## ■仕様変更箇所

## ■仕様変更対象外 型番と規格について

<変更詳細> (写真: 刻印例)

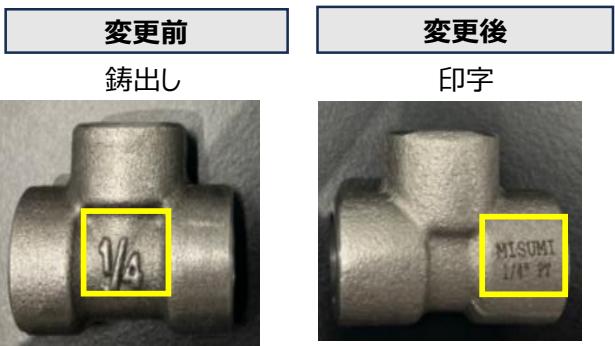
変更内容	TYPE	変更前	変更後
本体材質	SG□□□□	S25C	S25C相当
	SU□□□□	SUS304	SUS304相当
刻印	全タイプ	一部商品 鋳出し刻印	全商品 印字刻印
梱包	梱包仕様変更詳細ご参照

材質は相当材となります、機能上の変更はございません。
